# Aufstellung des Bebauungsplan Hopfen am See Nr. 5, 4. Änderung im Bereich Uferstraße

Abwägung der zum Verfahren eingegangenen Stellungnahmen mit Billigungsbeschluss zur erneuten, verkürzten öffentlichen Auslegung.

Fassung für die Vorlage zur öffentlichen Sitzung des Planungs-, Bau-, Umwelt- und Verkehrsausschusses am 04.04.2023.

Abbildung 1.3: 3D-Modell aus dem Bayernatlas mit schematischer Eintragung des Plangebietes, unmaßstäblich.  
Gelb= Baugrundstück, Grün= Grünstreifen, Orange= Baufenster

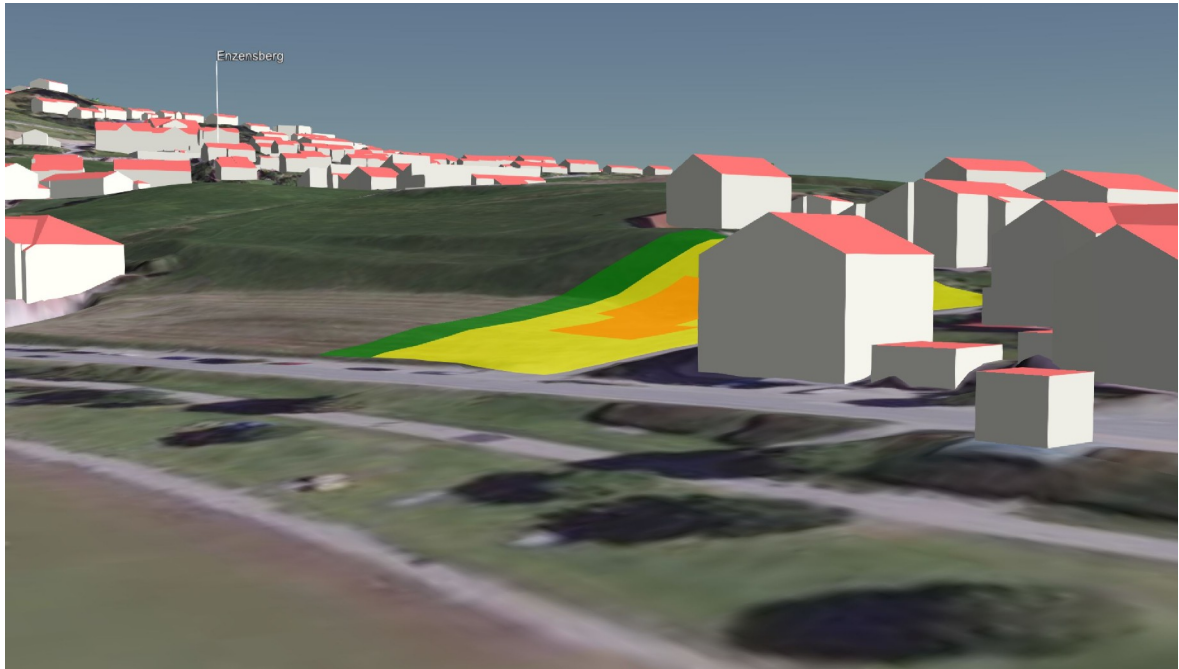
Bei dem für die Neuüberplanung im Rahmen der 4. Änderung des Bebauungsplans Nr. 5, Bereich Uferstraße vorgesehenen Bereich des Grundstücks Fl.-Nr. 12, Gemarkung Hopfen am See handelt es sich um einen sehr wichtigen Freibereich, der eine Zäsur zwischen dem Bereich Hopfen am See und dem Bereich Alt Hopfen darstellt. Jegliche weitere Bebauung in diesem Bereich führt zu einer weiteren Schwächung der trennenden Grünstruktur und widerspricht damit den im FNP nachvollziehbar dargelegten städtebaulichen Zielen. Insbesondere unter Berücksichtigung der bereits in der Vergangenheit erfolgten Bebauungen im Nordwesten und Osten ist die geplante Entwicklung somit als weitere städtebauliche Fehlentwicklung zu bewerten.

Die Bedeutsamkeit dieser Grünstruktur zeigt sich auch im geltenden Flächennutzungsplan, der hier neben der Darstellung „Fläche für die Landwirtschaft“ die wichtigen Sichtachsen beschreibt und damit die Freihaltung dieses Bereichs von einer Bebauung dokumentiert. Auch hierzu ist eine inhaltliche Auseinandersetzung erforderlich, zumal der Flächennutzungsplan nur im Rahmen der Fortschreibung berichtigt werden soll.

Im Gegenzug wird auch der Blick nach Enzensberg von der Uferstraße aus durch das Vorhaben nur geringfügig beeinträchtigt, vgl. untenstehende Abbildung. Zwar ragt das neue Gebäude weiter in die Sichtlinie hervor als die angrenzenden Bestandsgebäude, dennoch sind auch in diesem Fall die Auswirkungen als gering zu betrachten.

Insgesamt ist zu sagen, dass die bestehenden Sichtachsen – wenn überhaupt – nur minimal beeinträchtigt werden. Die im Flächennutzungsplan skizzierte wichtige Sichtachse auf den Hopfensee und die Berge erfährt durch die Planung keine signifikante Beeinträchtigung. Diesbezüglich besteht kein Anlass einer Planänderung.
